「藤山系送水ポンプ場直流電源盤更新工事」に係る質問事項への回答

令和8年5月1日

「藤山系送水ポンプ場直流電源盤更新工事」に係る質問事項への回答

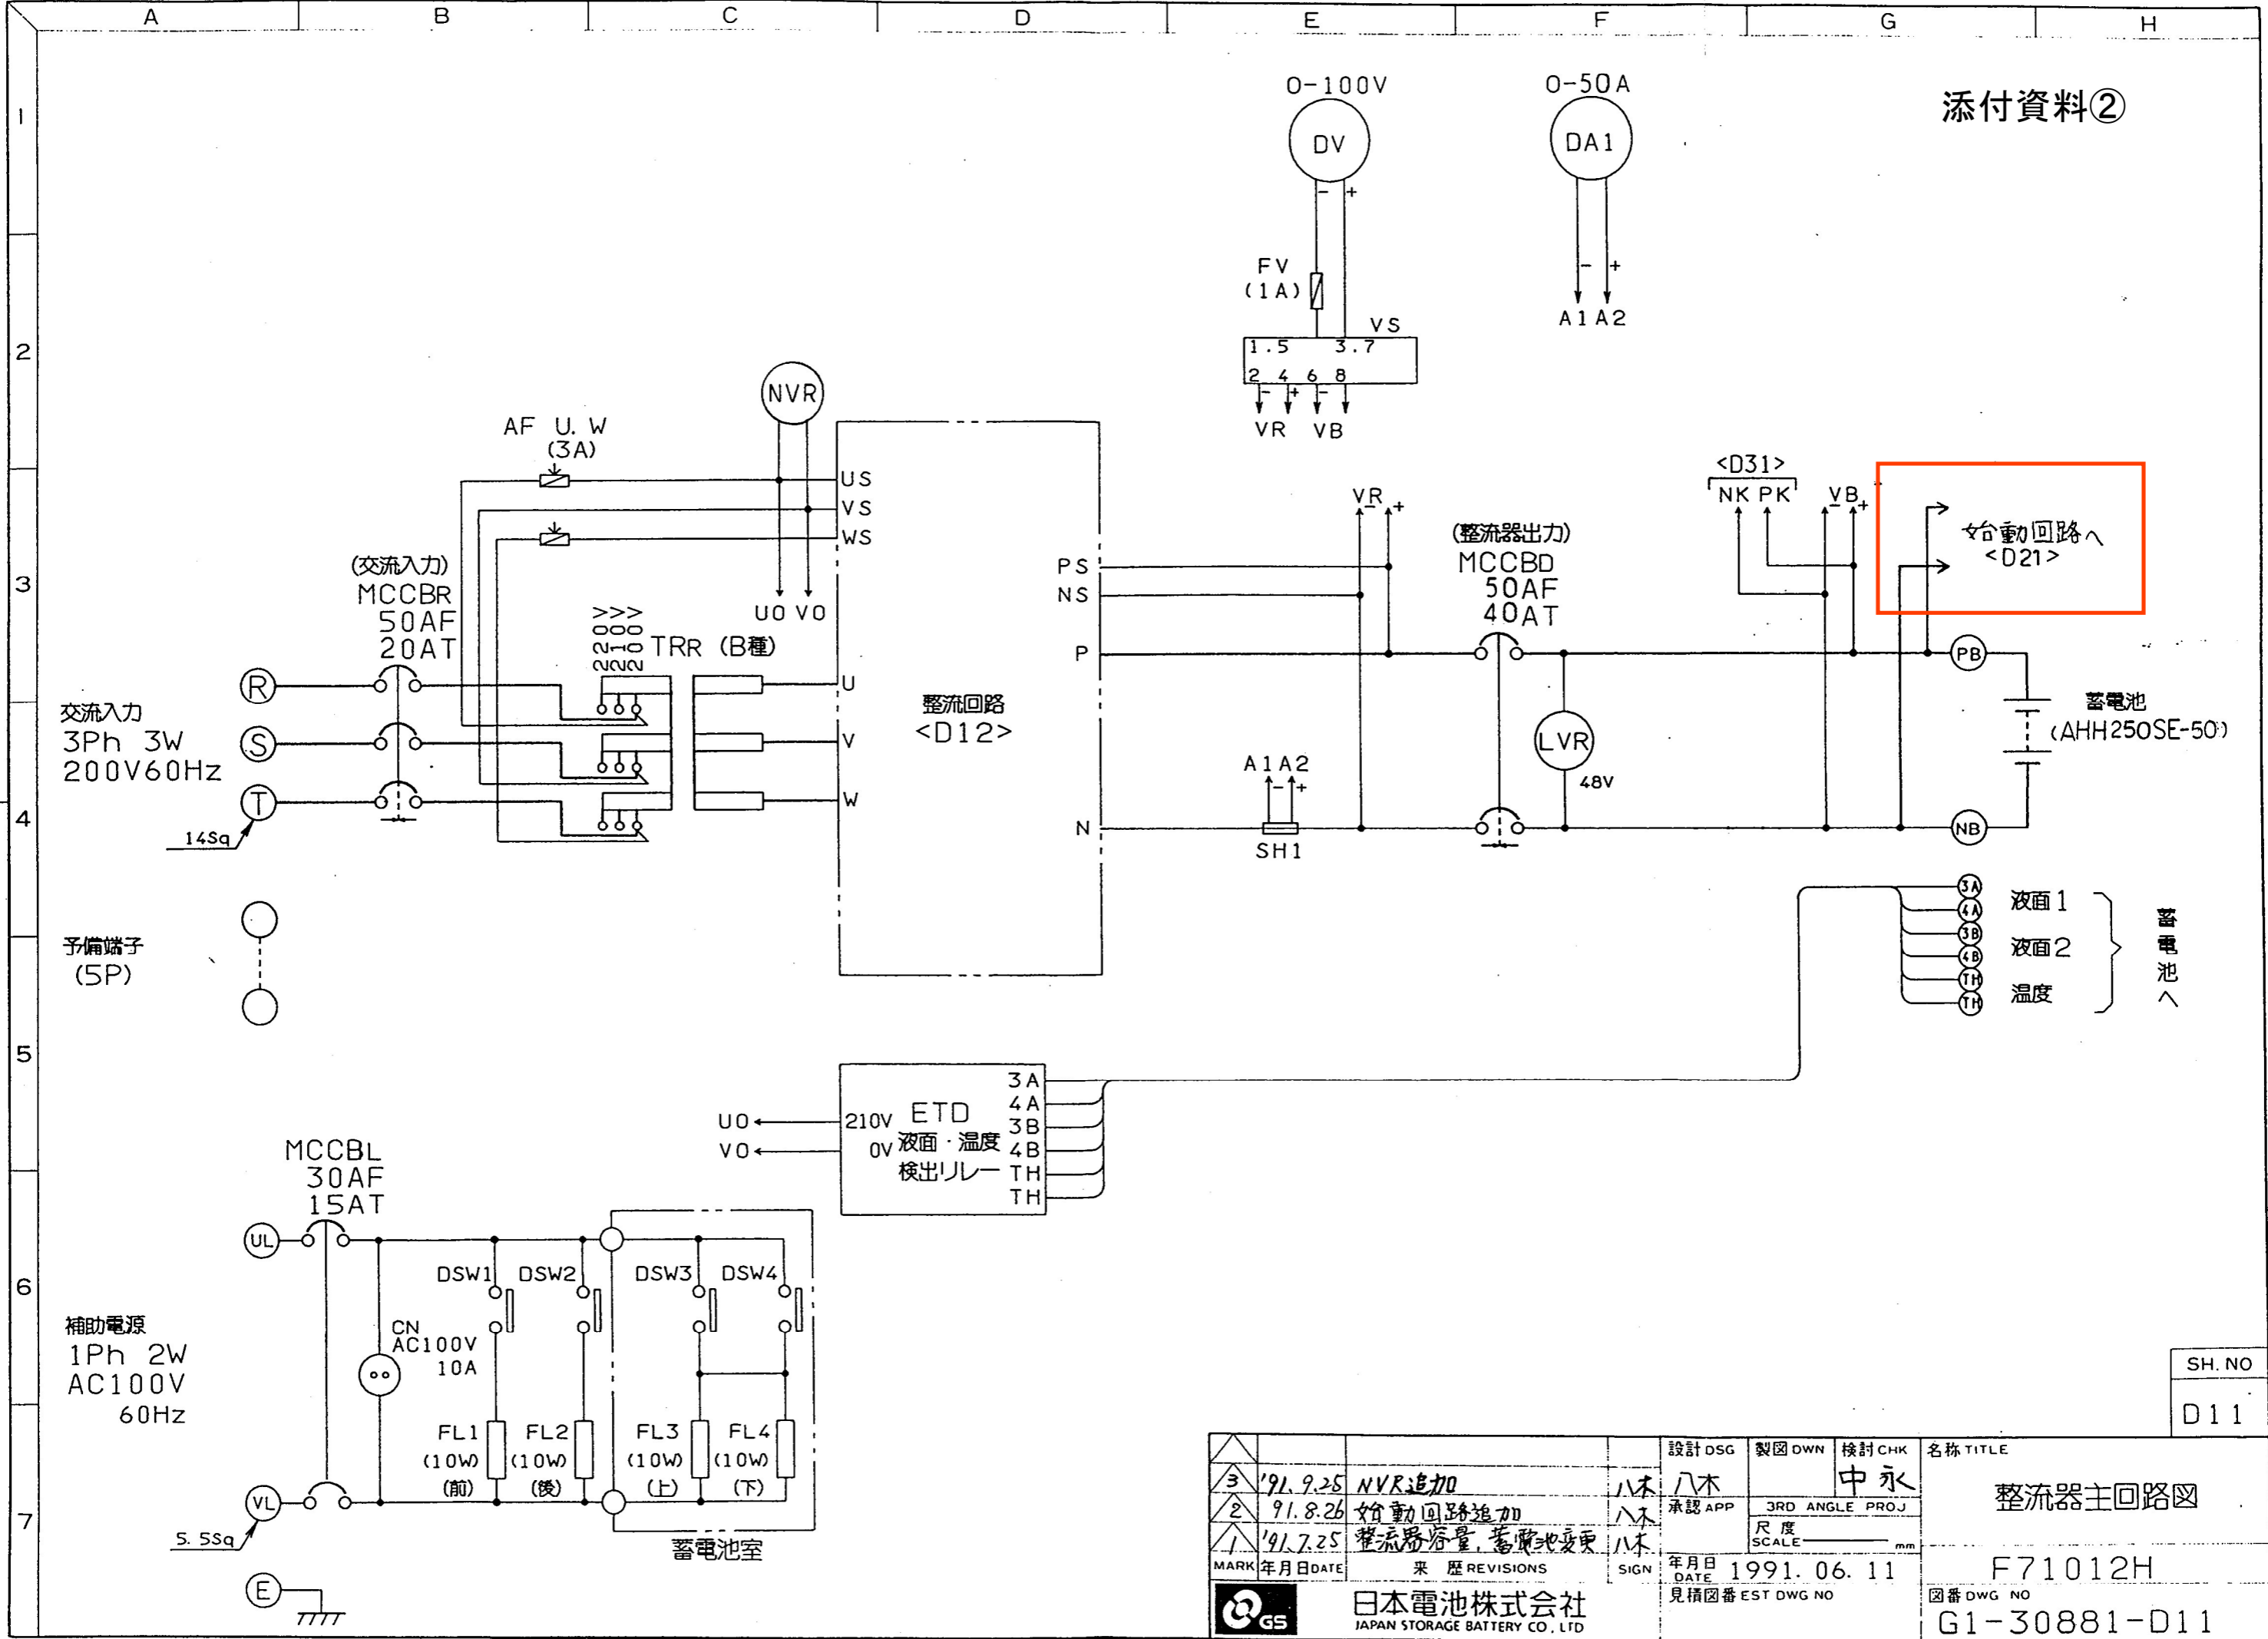
番号	質問事項	回答
1-①	既設直流電源装置の納入メーカーを教えてください。	日本電池株式会社（現：GS ユアサ株式会社）です。
1-②	今回更新する直流電源装置は既設ガスタービン発電装置（川崎重工）及び既設発電機（三菱電機）の制御用及び始動用と考えてよろしいでしょうか。	その通りです。
1-③	仕様書の8（2）項目の「始動制御用部品」の収納とは、更新する直流電源装置盤内に収納箱を設置することによろしいでしょうか。	現状、収納箱は設置しておりませんが、特に指定はありません。
2-①	今回更新する直流電源装置は商用からの交流入力ではなく、既設発電機（CFC-D）からの交流入力（3φ3W 210V 60Hz）のみでよろしいでしょうか。	商用からの交流入力の三相と単相です。
2-②	交流入力の「単相2線100V60Hz（照明用）」は単線結線図で示されていませんがどの部分のことでしょうか。	「単相2線100V60Hz」は照明やコンセント用であり、照明やコンセントは基本的に記入しない為省略しています。 添付資料①をご参照下さい。
2-③	単線結線図の「始動回路」はガスタービン用発電機盤のことでしょうか。	直流電源装置内のことです。 添付資料②をご参照下さい。
2-④	単線結線図の「TR」は耐雷トランスでよろしいでしょうか。	耐雷トランスのことです。
2-⑤	既設発電設備を含んだ全体の単線結線図を提供していただけないでしょうか。	全体の単線結線図については、契約締結後、提供いたします。
